改善箇所説明図

リアサスペンション取り付け部

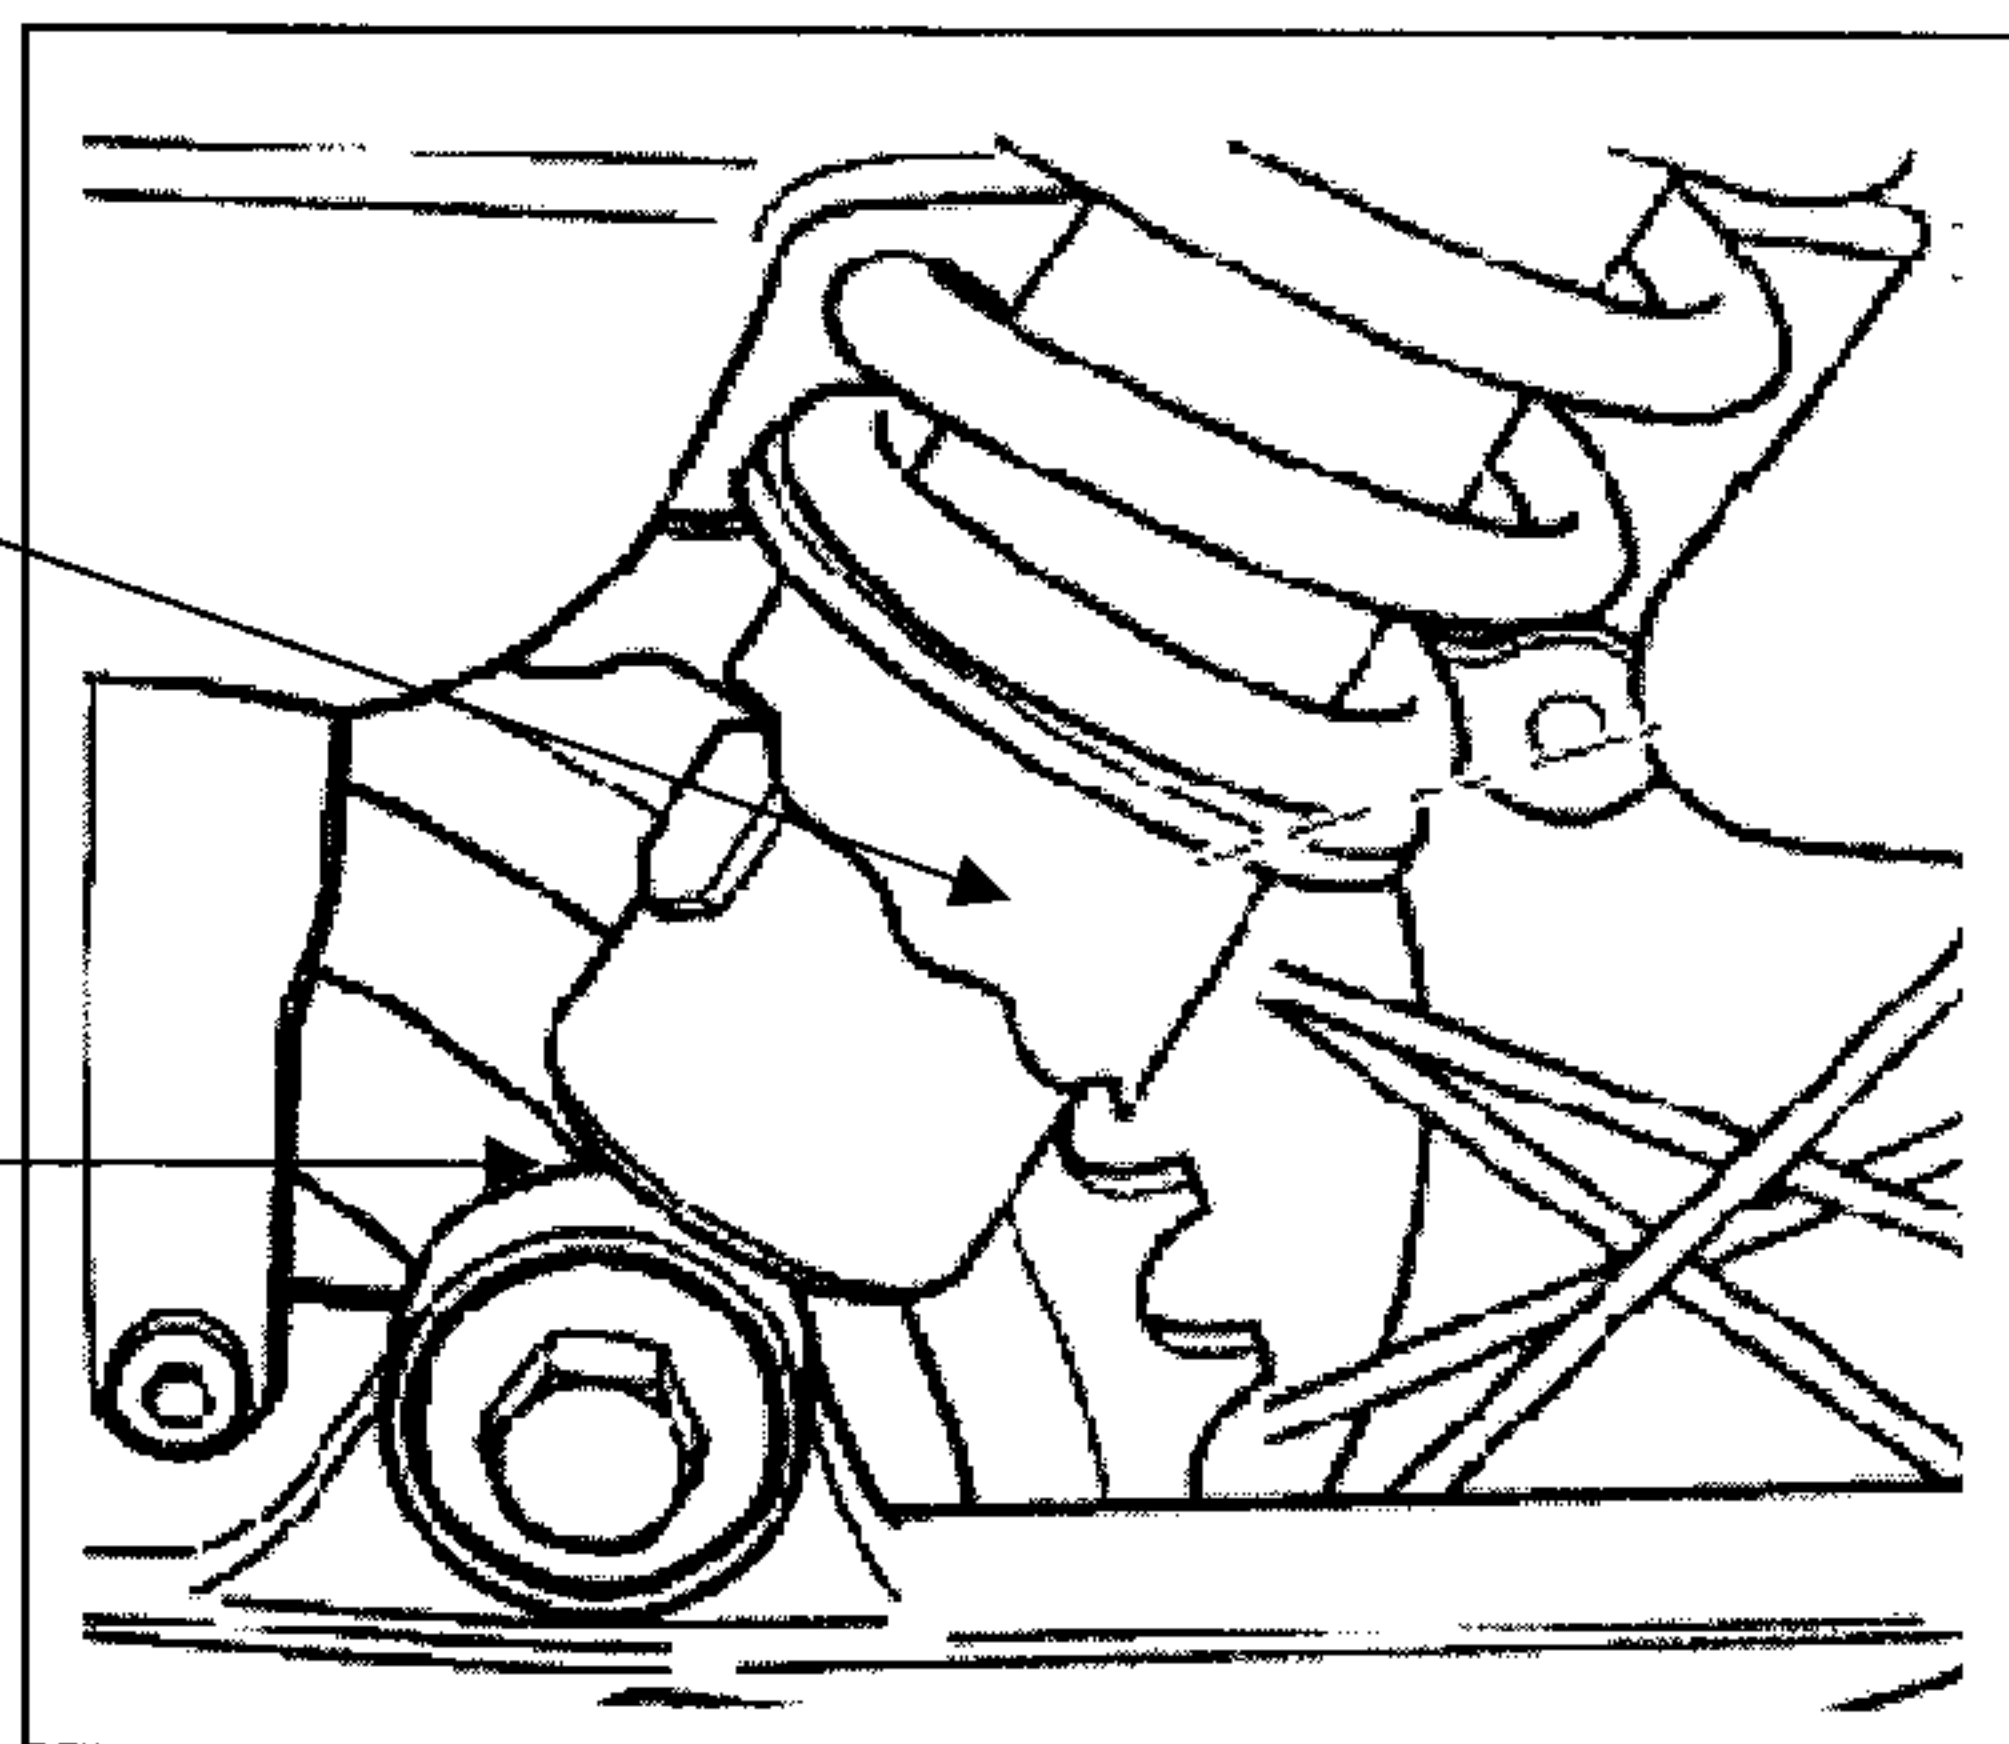
基準不適合箇所

溶接不十分箇所

リアサスペンションのショックアブソーバ下側取り付け部分の溶接が不適切なため、走行による振動等により、当該部分が破損し、最悪の場合、走行不能に至るおそれがある。

全車両、リアショックアブソーバー式を良品と交換する。

交換済み車両には、リアサスペンション下部の取り付けボルトの表面に直径 5 mm の白ペイントマークを塗布する。
